GRANSKNING
 UTÖKAT FÖRFARANDE

Detaljplan för Sanduddens skola (Fastighet Träkvista 3:99 m fl) i Ekerö kommun, Stockholms län

dnr PLAN.2016.13, KS16/126

SAMRÅDSREDOGÖRELSE

Figur 22. Utformning - översikt.

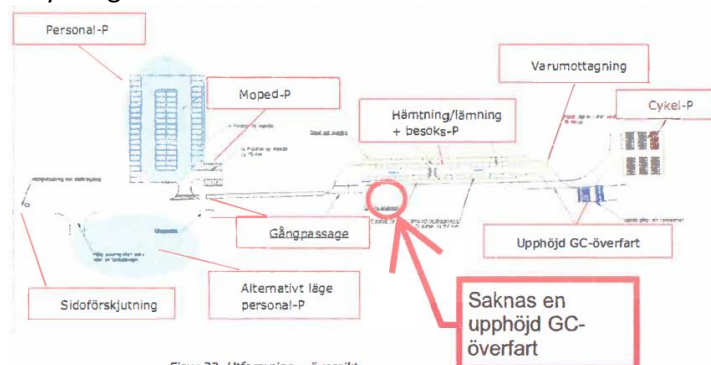
I nedan bild anser Närlunda Vägförening att det saknas en upphöjd GC-överfart. Saknar även förslag på förstärkt belysning av de olika överfarterna.

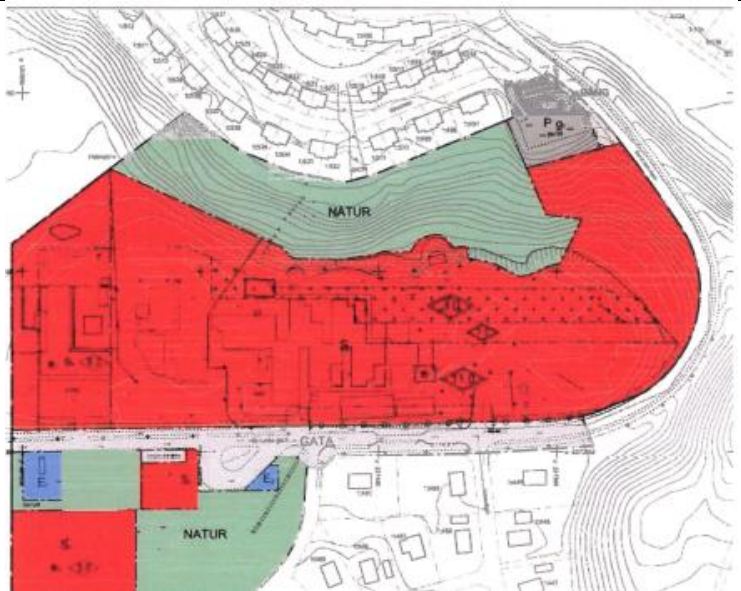
Väljer man att behålla den befintliga skolan med utbyggnad kan ytterligare parkeringar istället tillskapas enligt bilden nedan.
